改善箇所説明図 ①

改善箇所説明図 ②

改善箇所説明図③

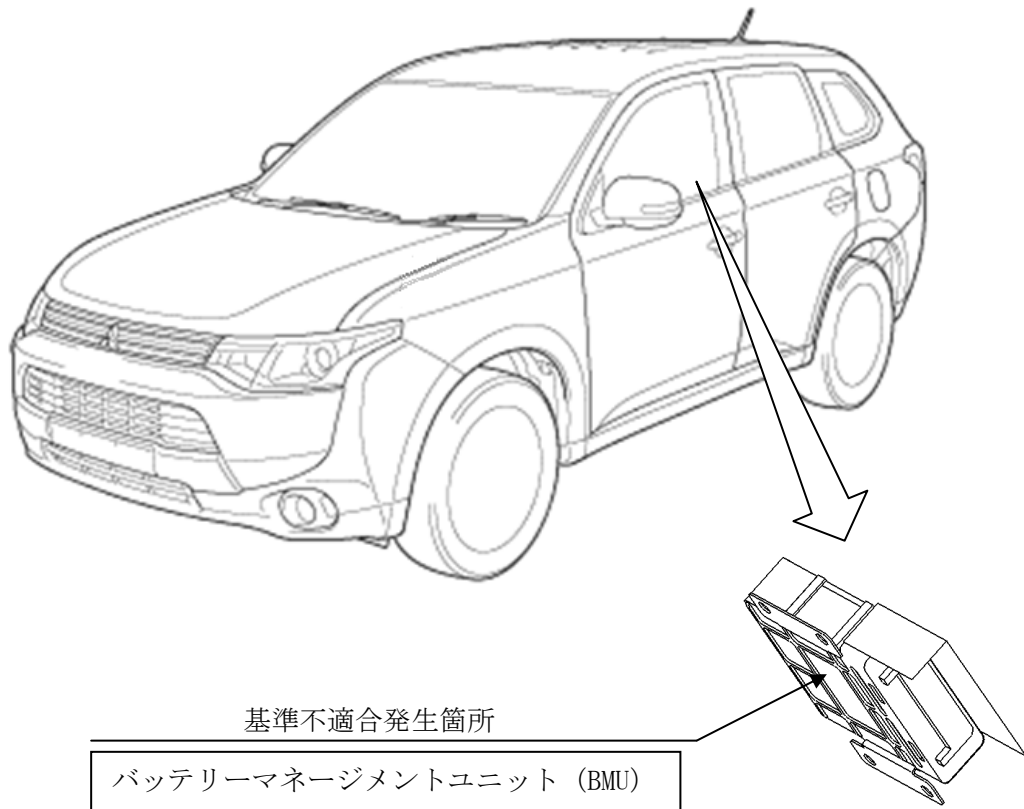
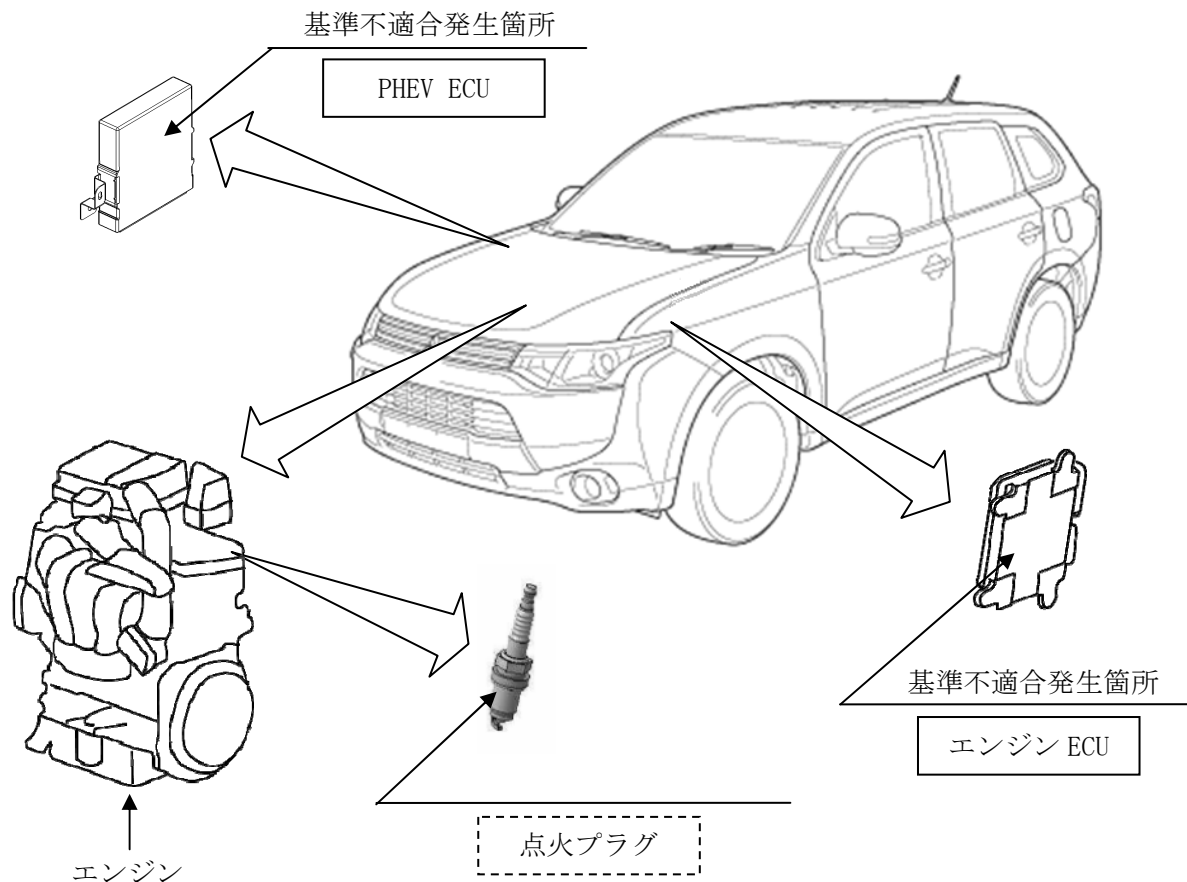
駆動用電池の電池残量を演算するバッテリーマネジメントユニット (BMU) において、制御プログラムが不適切なため、外部充電やチャージモードを利用しないで、ハイブリッド走行モード*1 のみの使用を継続した場合、実際の電池残量が正しく残量メータに表示されないことがある。そのため、残量メータでは電池残量があるように表示されているにもかかわらず、実際の電池残量は減少しており、EV システム警告灯の点灯なく走行不能になるおそれがある。

全車両、BMU の制御プログラムを対策品に書き替える。

注：図中の 内は、プログラムを対策品に書き替える部品を示す。
